改善箇所説明図

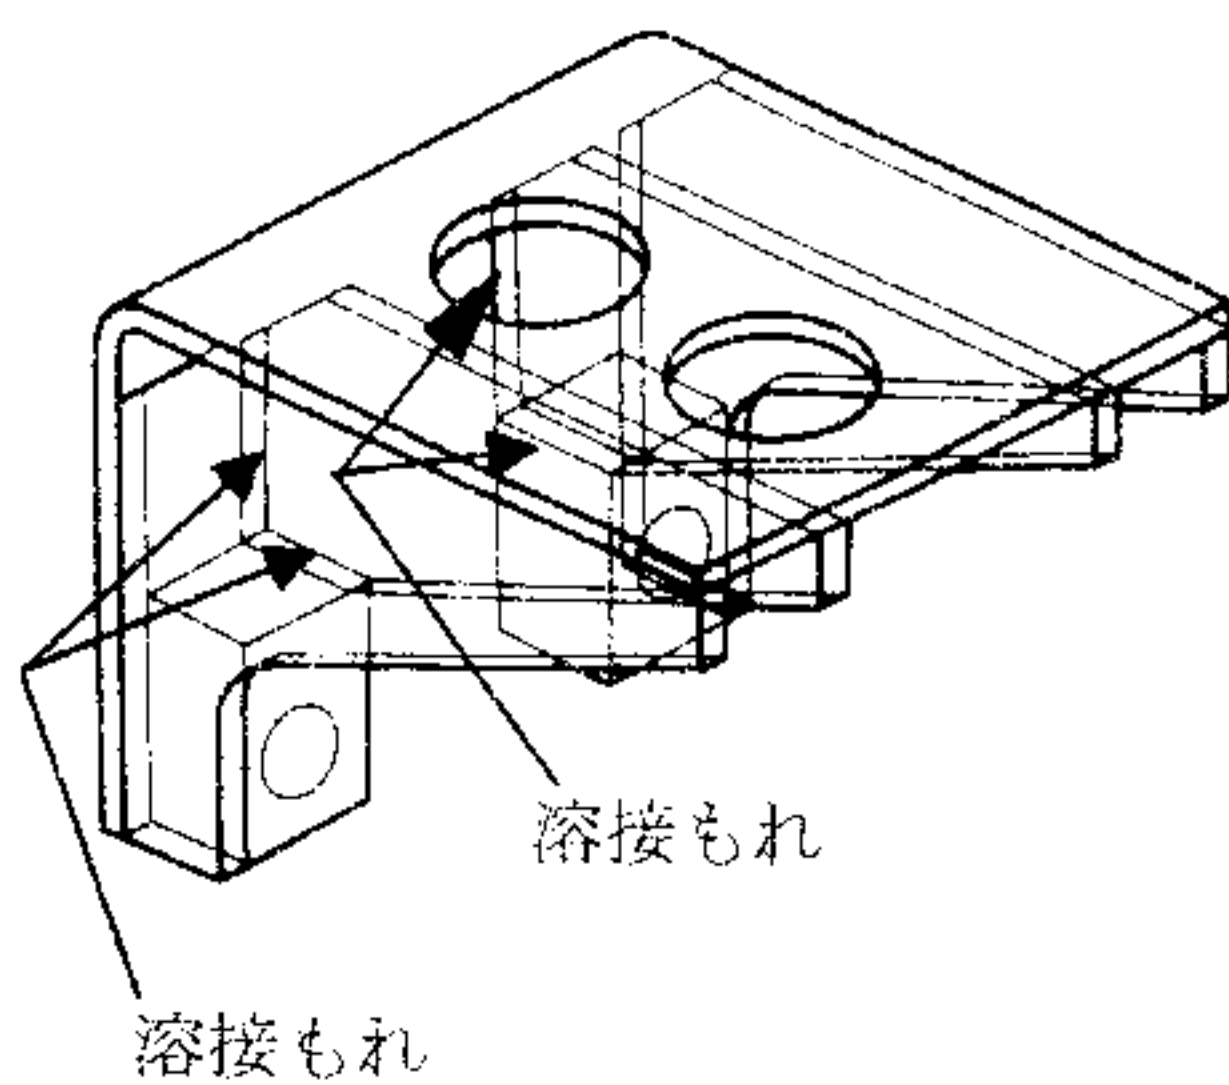
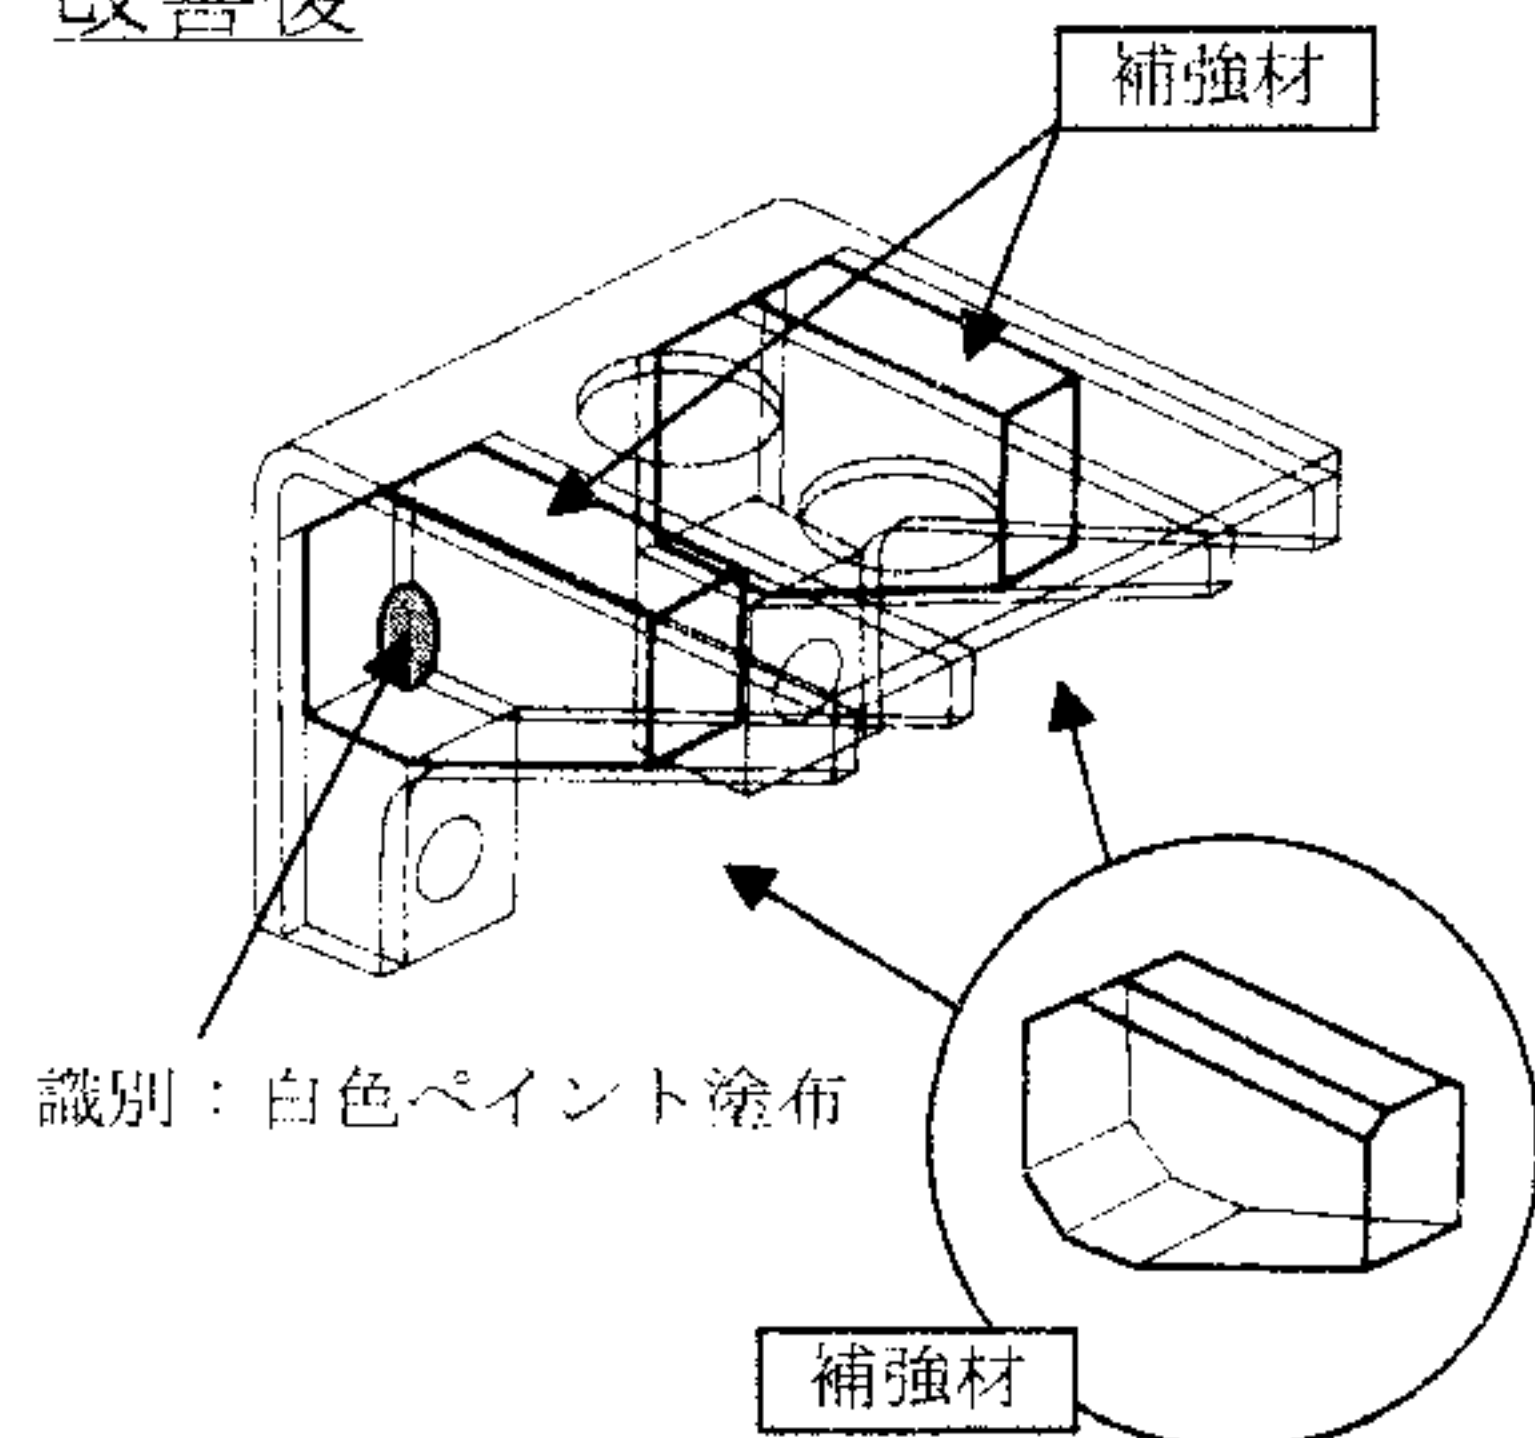
標準床エアサスペンション装着車の前軸緩衝装置において、ラテラルロッドブラケットに溶接が不適切なものがあるため、亀裂が発生し、そのままの使用を続けると、当該ブラケットが破損し走行不能となるおそれがある。

全車両、当該ブラケットの溶接状態を点検し、溶接が不適切なものは、追加溶接するとともに補強材を溶接により追加する。

識別：当該ブラケットに白色ペイントを塗布する。
